Vec: BA Lamač - D2 Bratislava - Protihluková stena Lamač

Vec
Vyjadrenie k PD, stupeň DRS

Stavba: „D2 Bratislava - Protihluková stena Lamač“

Objekt: „SO 201-00 Most na diaľnici nad železničnou traťou Bratislava - Breclav, ev. č D2-113 km 55,617“

PÔDORYS 1:200

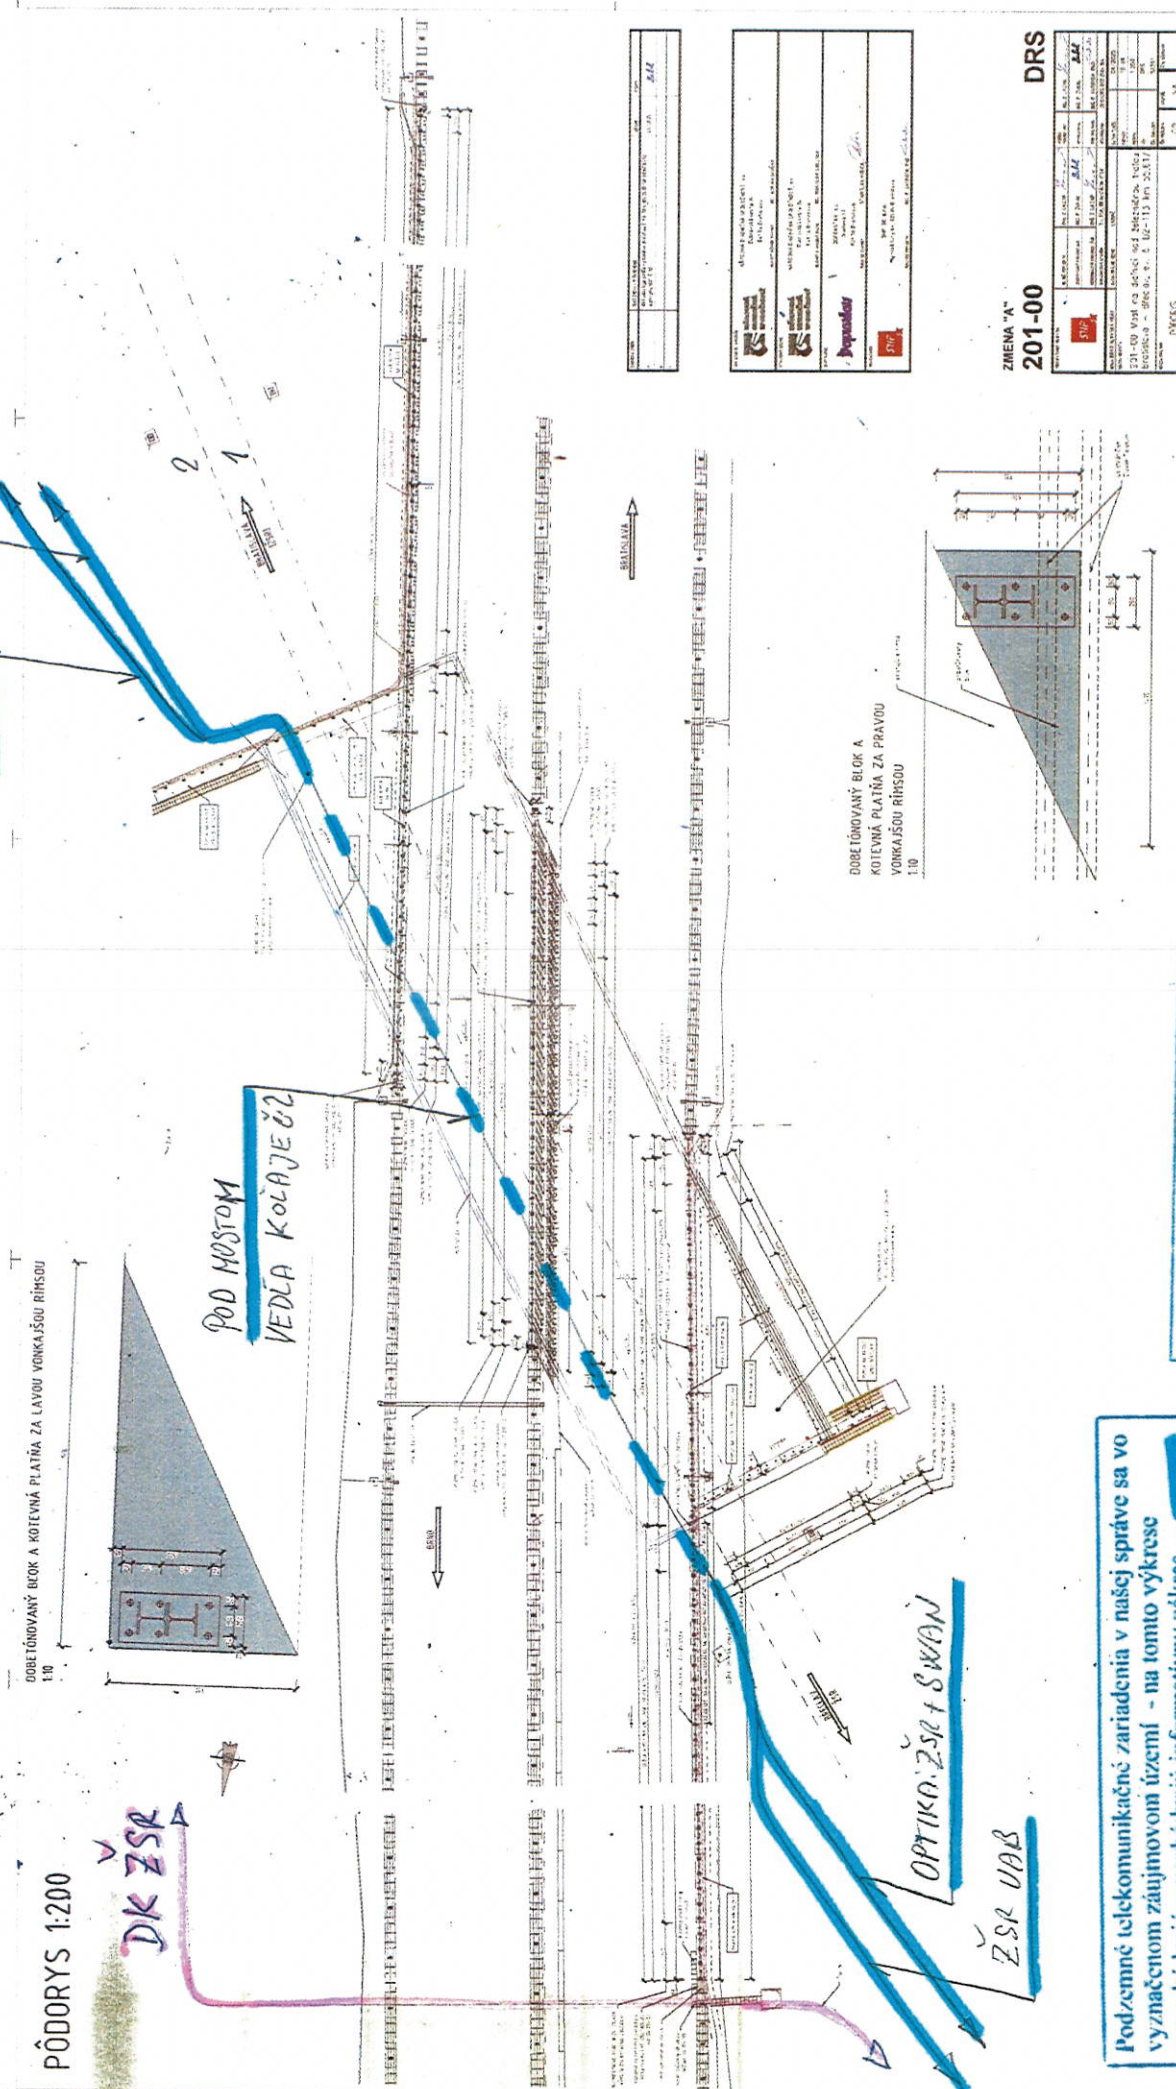
Pod mostom D2 prechádzajú vedľa koľaje č.2 trasy káblových vedení v správe ŽSR OZT, ktoré boli informatívne zakreslené do mapy. **V prípade akýchkoľvek zemných prác, realizácie inž. sietí, prejazdu mechanizmov v blízkosti vedení (na okrajoch mosta) požiadajte o vytýčenie!** V blízkosti káblových vedení je potrebné pri prácach postupovať so zvýšenou opatrnosťou- ručným výkopom, s rešpektovaním prítomnosti vedení ŽSR v zmysle zák. 351/2011 Zb.z (0,5 m od osi kábla na obidve strany). **Nad káblovým vedením v rozsahu ochranného pásma je zakázané vykonávať terénne úpravy, navodzovať zmenu krytia káblovej trasy, zriaďovať stavby, skládky alebo spevnené nerozoberateľné plochy, vysádzať stromy a kríky, prechádzať ťažkými mechanizmami. K trase vedení je nutné zachovať trvalý prístup.** V prípade odkrytia káblových vedení a zariadení je ich potrebné chrániť voči poškodeniu a previsu. Pred opätovným zakrytím káblových vedení a zariadení požadujeme prizvať správcu vedenia (SMSÚ OZT KT Trnava) za účelom vykonania previerky, či nedošlo k ich poškodeniu. V prípade realizácie inž. sietí požadujeme úpravu priestorového uloženia trás inž. sietí vo vzťahu k vedeniam v našej správe riešiť v zmysle normy STN 736005 a nami stanovených vzdialeností. Pri križovaní musia byť navrhované trasy inž. sietí uložené popod trasy existujúcich vedení ŽSR OZT. Navrhované trasy inž. sietí v súbehu žiadame umiestniť na základe vytýčenia tak, aby bola s odstupom min. 2 m od trasy ŽSR OZT. V prípade pretlaku v blízkosti našich vedení, požadujeme štartovacie a cieľové jamy pre nový pretlak upraviť na základe vytýčenia tak, aby nebolí stavebnými prácami dotknuté a ohrozené existujúce vedenia ŽSR OZT (min. 2 m od trasy ŽSR OZT). Požadujeme, aby pretlak bol riadený. **V prípade prejazdu mechanizmov ponad káblové trasy v našej správe, požadujeme zabezpečenie ochrany dotknutých káblových tras (spevnením povrchu napr. prekrytím káblovej trasy panelmi)!** Akékoľvek poškodenie zemného vedenia (zariadenia), bezodkladne oznámte na SMSÚ OZT KT Trnava. Ak sa potvrdí, že poruchu spôsobil investor - stavebník stavebnou činnosťou, náhradu škody budeme vymáhať v plnej výške. Požadujeme ohlásenie začatia a ukončenia stavebných prác na SMSÚ OZT KT Trnava. Vytýčenie Vám na podklade objednávky zabezpečí SMSÚ OZT KT Trnava, Sládkovičova 2, 920 41 Leopoldov (Bc. Korbelič, tel. 0903 566 278, email: korbelic.marek@zsr.sk).

DK ZSR

POD MOSTOM
VEDĽA KOĽAJEŽŤ

OPTIKA ZSR + SWAN
ZSR UAB
